**Avis de la mission régionale d'autorité environnementale
sur la mise en compatibilité du PLU
par déclaration de projet pour l'extension de la carrière de
Puech Hiver à Salles-la-Source (12)**

N°Saisine : 2021-009642

Avis émis le 21 octobre 2021

PLU avant évolution - extrait de l'étude d'impact p.65

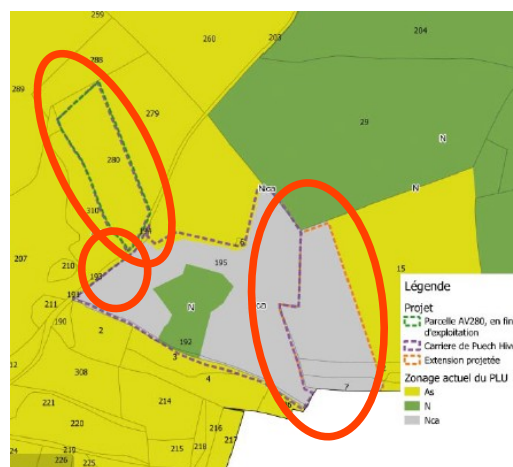
- le reclassement d'une ancienne partie de l'exploitation (parcelle AV28) NCa en As (environ 5 ha) ;
- le déclassement d'une partie de la zone de protection de biotope du Causse (arrêté préfectoral 2017-10-19-005 du 19 octobre 2017) classée en As (0,33 ha) et N (0,23 ha) et son intégration dans une partie de l'exploitation donc reclassée en NCa (environ 1,65 ha au total) ;
- le déclassement en partie nord-ouest de trois parcelles (AT 7,12 et 15) classées en N et leur intégration dans l'exploitation, ce qui conduit à les reclasser en NCa (environ 5,75 ha)².

Seul le règlement graphique est joint au dossier, ce qui ne permet pas de mesurer la façon dont les mesures sont ou non déclinées par le PLU. De plus, le rapport n'indique pas ce qu'autorise et interdit le règlement sur les zones As, N, et NCa. De ce fait et par manque d'informations, les incidences de la mise en compatibilité du PLU ne peuvent pas être correctement évaluées.

Schéma Régional des Carrières - Carte des enjeux environnementaux

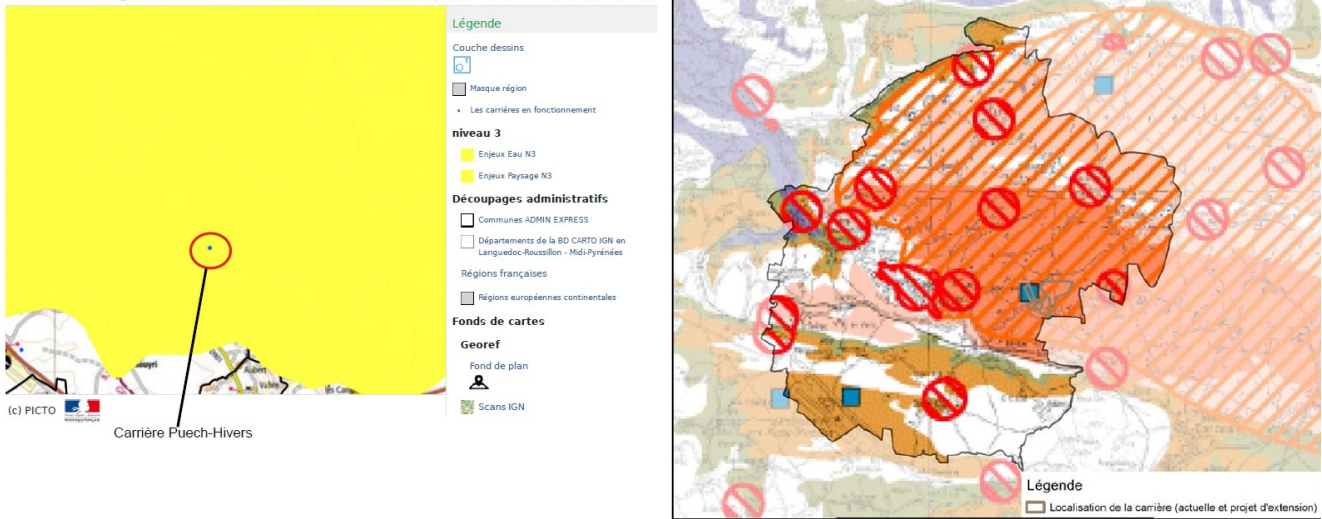
- les données relatives à la biodiversité datant de 2012 et 2017 sont trop anciennes. Bien qu'il soit indiqué qu'elles ont été actualisées en 2019 par le bureau d'étude, les conditions de ces actualisations (bibliographie, passage terrain, auteurs) ne sont pas connues.
- les cartes présentées sont illisibles ou inexploitables (cf. exemples ci-dessous cartes p. 19 sur l'analyse des cônes de vue, p. 27, sur les enjeux environnementaux, p. 32 et p. 53 sur les schémas des carrières, etc.)

Trame verte et bleue du SCoT - étude d'impact p.31

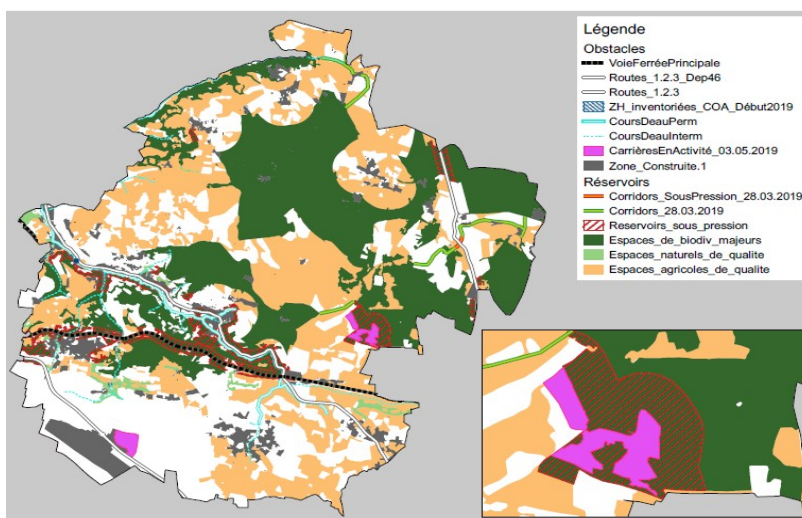
- deux plans nationaux d'action (PNA) pour les espèces menacées que sont le lézard ocellé et le Milan Royal couvrent également le site.
- le Schéma Régional de Cohérence Écologique (SRCE) ainsi que le SCoT Centre Ouest Aveyron identifient plusieurs éléments relevant de la trame verte et bleue sur la commune de Salles-la-Source : réservoir de biodiversité ouvert et boisé de plaine, corridors écologiques boisés de plaine, cours d'eau linéiques, etc. Le secteur de la carrière est directement concerné par un réservoir de biodiversité « Ouvert de plaine sous pression » du fait de l'exploitation du secteur.

Les trames vertes et bleues ne sont pas examinées avec assez de précision : le rôle écologique joué par le boisement de l'APPB ainsi que le rôle joué par la parcelle concernée par le projet au sein du réservoir de biodiversité et des continuités écologiques des secteurs proches et éloignés n'est pas précisé. De plus, la carrière, de même que son extension ainsi que le transport des matériaux liés à l'activité, est un facteur de perturbation à une échelle plus importante que son seul périmètre par les nuisances sonores et les pollutions aériennes qu'elle engendre. Ces impacts doivent figurer au dossier.

- d'actualiser et présenter les inventaires de terrain ;
- d'évaluer le rôle joué par la ou les parcelles concernées en matière de biodiversité et de continuités écologiques ;
- de mettre en œuvre une démarche d'évitement des enjeux les plus forts, déterminés à l'issue de ces analyses, et de réduction ;
- de traduire ces mesures réglementairement dans le PLU.
